Omgevingsloket adviezen

Betreft : Project [2023166972](#)

Projecttype: Aanvraag omgevingsproject

Projectnaam: VERDEELSTATION VOOR WATERSTOF & LAADSTATION VOOR ELEKTRISCHE VRACHTWAGENS

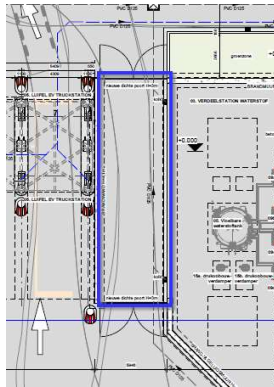
Opstel plaats: verduidelijking via mail

- Waar wordt de opstelplaats voor de leverende trailer met vloeibaar H2 voorzien?

Antwoord Air Products (Filip Vekemans) 27/05/2024: Zie plan als bijlage "BA_bouwen van een verdeelstation voor waterstof_ EV Truckstation met sanitaire unit_I_N_02_INPLANTING TOTAAL.pdf". Zie ook blauw-gemarkeerde zone op onderstaande snip.

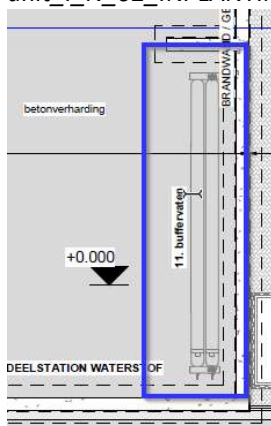
Brandmuren: verduidelijking via mail

- Brandmuren: klopt het dat deze allemaal een hoogte van 3 m hebben? Kan via een meer gedetailleerde tekening aangetoond worden dat er aan de scheidingsafstanden van bijlage 5.17.1 en aan de veiligheidsafstanden van 7,5 m en 10 m tussen de opslagtank en de dichtstbijzijnde e-lader respectievelijk cfr. VLAREM art. 6.13.2.6 en "PGS 38 Multi-energie stations", voldaan wordt? Graag dit ook aantonen voor de 4 x 600 l gasopslag H2.

Antwoord Air Products (Filip Vekemans) 27/05/2024: Niet alle brandmuren hebben een hoogte van 3m. Zie "BA_bouwen van een verdeelstation voor waterstof_EV Truckstation met sanitaire unit_I_N_02_INPLANTING TOTAAL.pdf".

Tussen de LHY tankwagens en meeste rechtse laadplaats is een brandwand van 4.1m hoog gepositioneerd.

Voor de gerelateerde afstanden uit Vlare en PGS38 vanaf tank verwijs ik graag door naar "BA_Verdeelstation waterstof_P_N_01_BRANDMUREN EN VEILIGHEIDSAFSTANDEN revisie A.pdf" als bijlage.
